改善箇所説明図

バン型大型トラックのホイールベース間に取付けたスペアタイヤ取付装置において、強度設計が不適切なため、当該取付装置の強度が不足しているものがある。そのため、走行時の振動等により当該取付装置に亀裂が生じ、最悪の場合、破断してスペアタイヤ取付装置及びスペアタイヤが脱落し、他の交通の妨げとなるおそれがある。

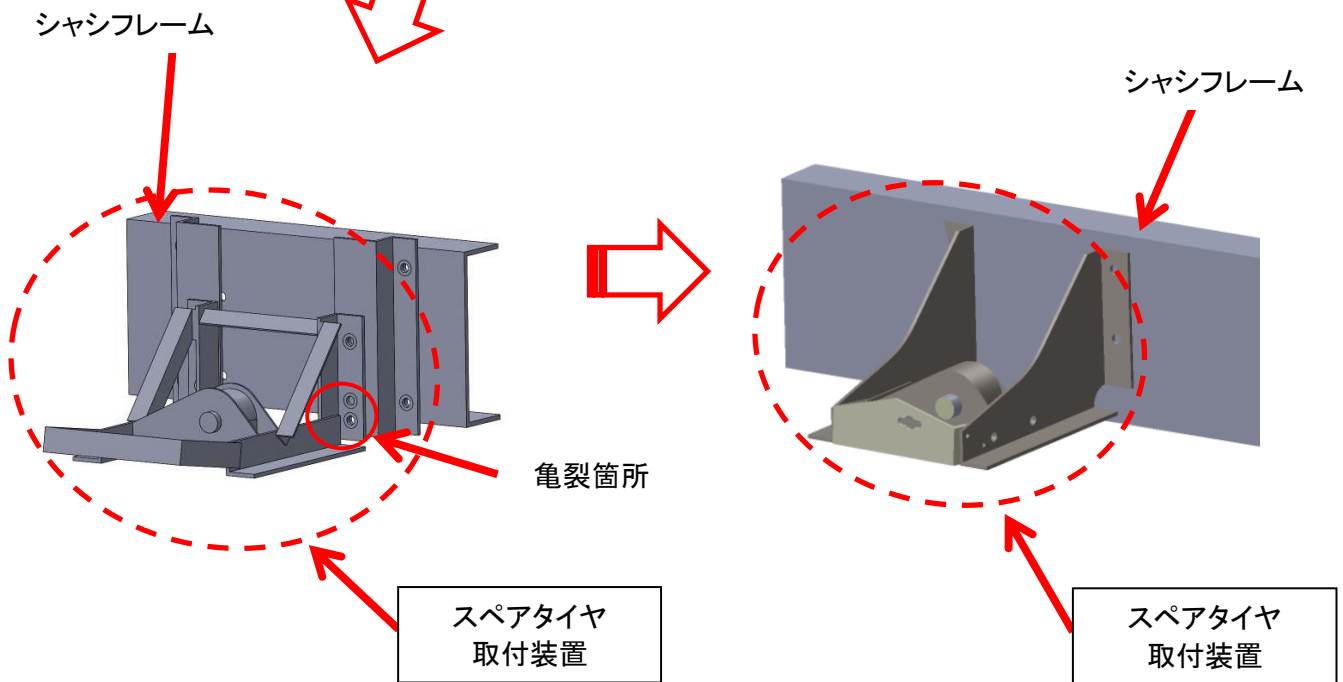
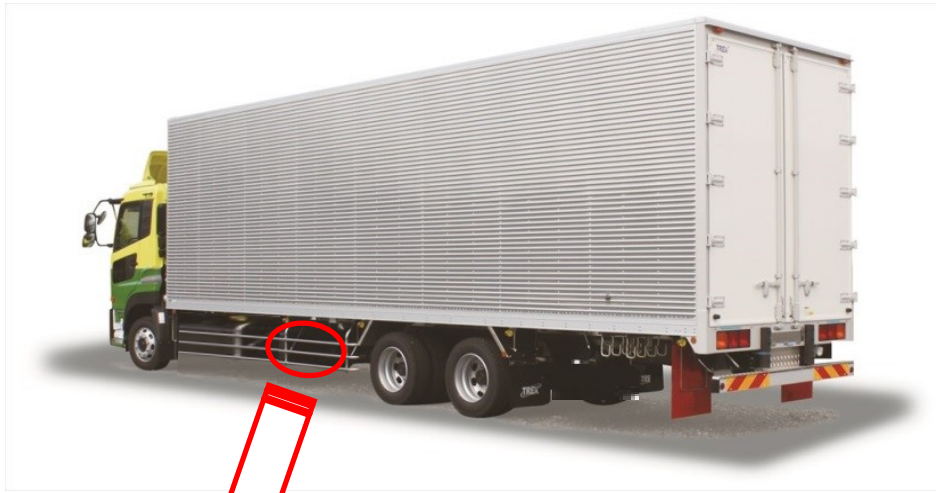
□ は交換部品、または、取り外す部品を示す。

全車両、スペアタイヤ取付装置を対策品に交換する。
